o_LEK2 på tettstaden Sunde

Det som er sett opp som o_LEK2 (153/281) på Sunde har nokre ting som gjer dei ueigna som ein slik lekeplass:

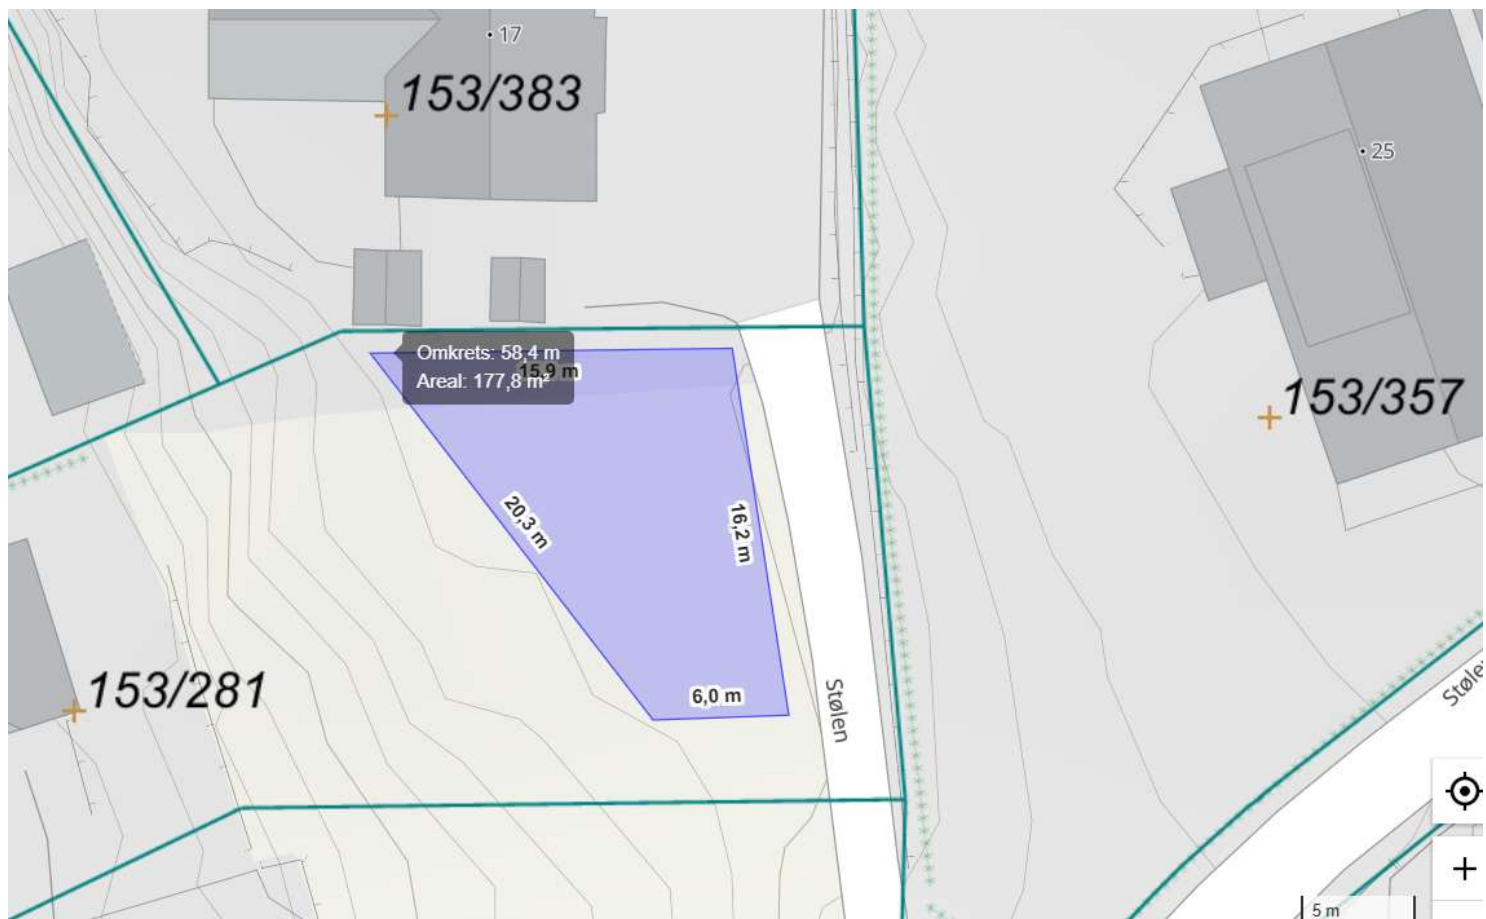
- Store deler av dette området er stupbratte fjell/berg og kan ikkje brukast som lekeplass korkje sommar eller vinter. Her er stigningstal frå vest mot aust
 - Stigning i sørlege del av området 1:4 (5 meter høgdeforskjell og avstand 20 meter) , men det er veldig ujevn stigning
 - Stigning i nordre del av området er 1:2 (5 meter høgdeforskjell og avstand 10 meter)
 - Stigning vest mot aust i ligg i dette intervallet. Men det er fullt av berg og liknande og er nesten heilt uframkommeleg
- Opprinnelig var heile området rekna til 500 kvm slik eg måler det. Viss ein tek vekk det bratte området (og det må ein) så sit ein igjen med kanskje ca 200 kvm. Dette er mindre enn hagane til mange av nabohusa. Her er eit utsnitt frå kommunekartet med oppteikna det ein omtrent eit sit igjen med etter borttaking av utilgjengeleg område

Areal når ein tekk vekk det sterkt kuperte terrenget

Det finst område som kan vera eigna til lekeområde. Det som nok kunne blitt populært på denne delen av Sunde kunne jo vore viss ein på sikt kunne kombinera det med friområdet (som er tidlegare Sunde Vassverk). Her kan ein kombinera vinteraktivitetar (skeising) og sommarktivetatar (bading). Er ein akseptabel høgdeforskjell etter mi meining. Men krevst ein del rydding og tilrettelegging før det kan takast i bruk. Dette kunne blitt ein fin møteplass for familiar og barn i området

Det finst evt 2 område i denne delen av Sunde som eg trur tilfredstiller krava til ein offentleg lekeplass og som ligg nær ved Stølen byggjefelt
